Zápis z jednání Komise pro rozvoj obce Strašice

Datum konání: 28. 3. 2023

a) Regulační plán lokality Z22 "Obytná zóna Račany – pod kostelem"

b) Hřbitovní zeď a křížová cesta u kostela sv. Vavřince ve Strašicích

PŘÍLOHA Č. 1

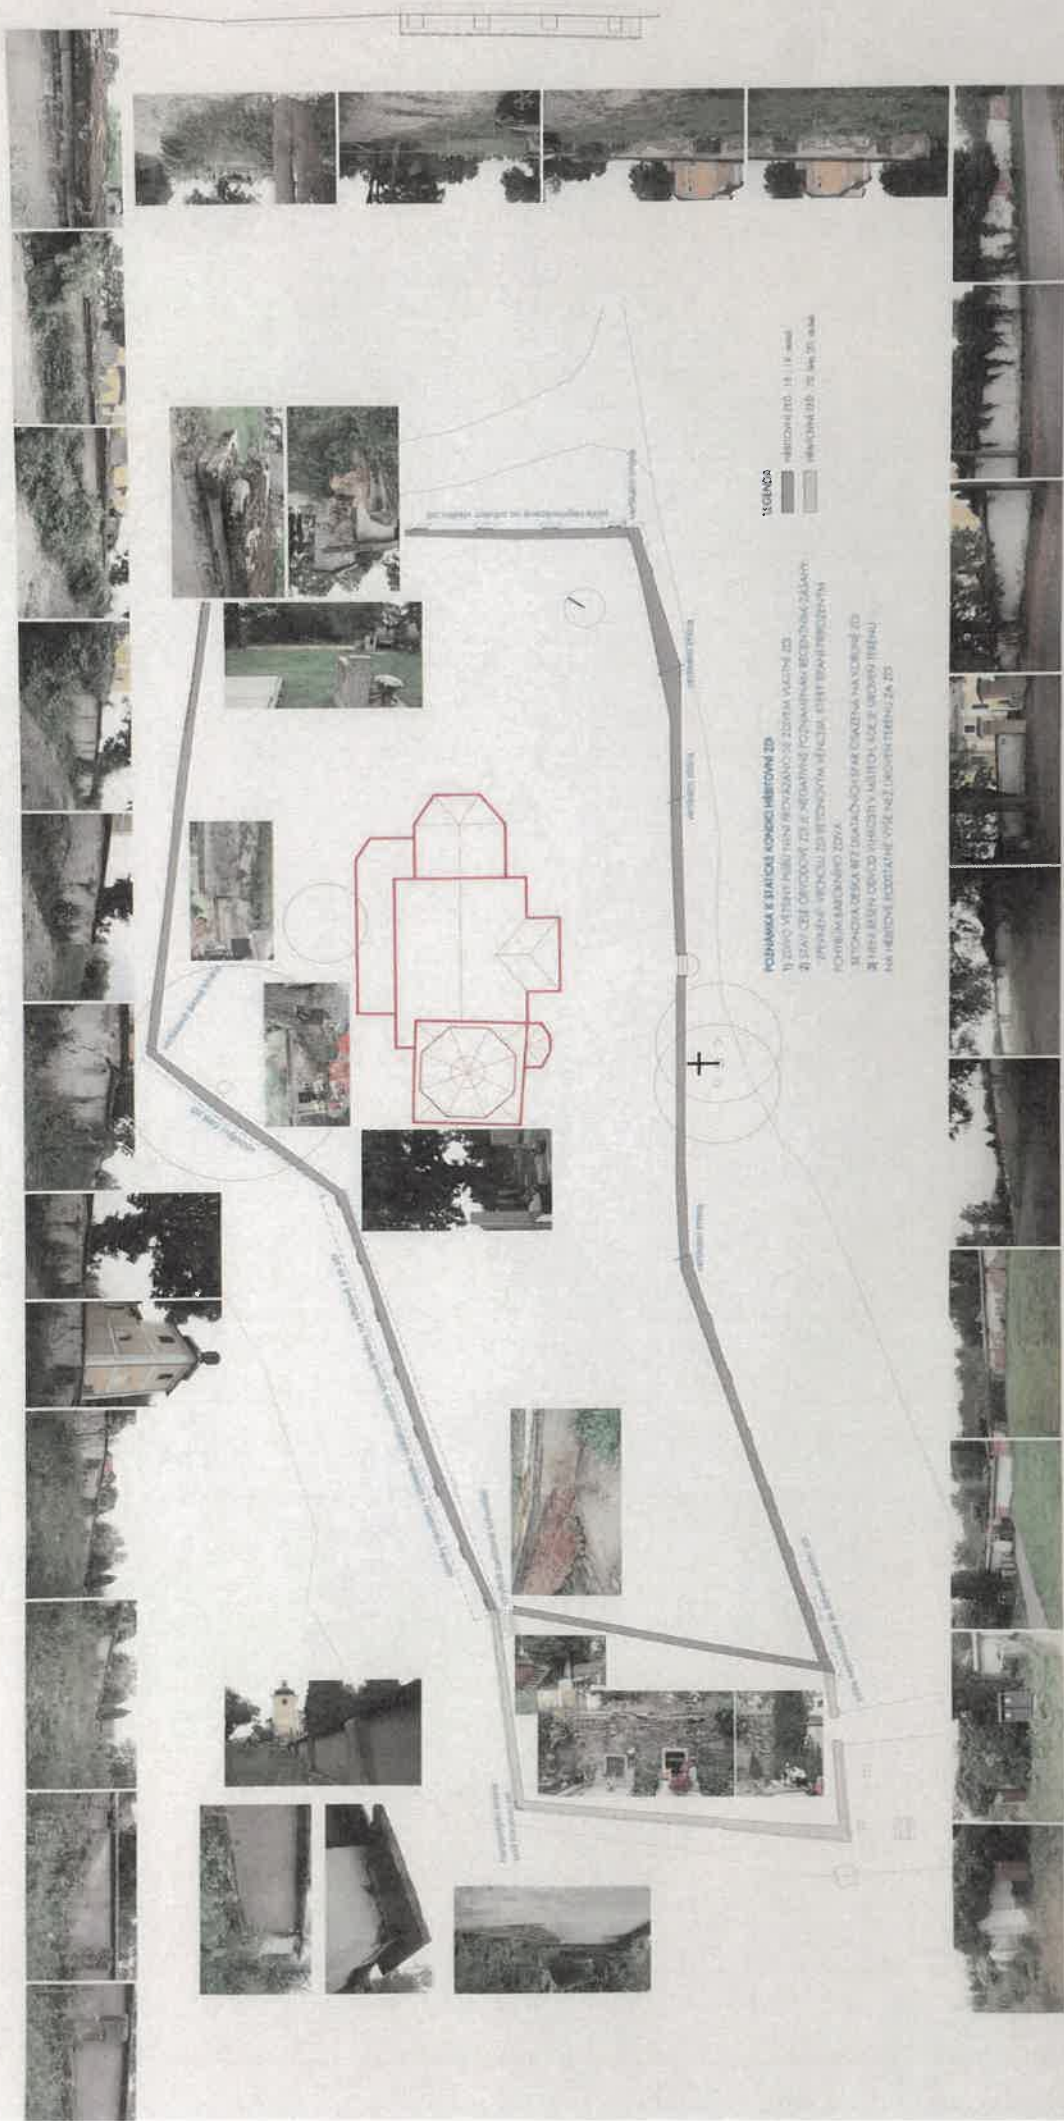
Komise nemá k návrhu připomínky.

Komise doporučuje zkoordinovat projekt s projektem hlavní komunikace vedoucí podél jižní strany lokality a to z hlediska kapacity přilehlých vodních příkopů. Vodní příkopy vedoucí podél hlavní komunikace bude využívat stavební lokalita pro přepad vody (pokud bude přeplněna rybníční sít').
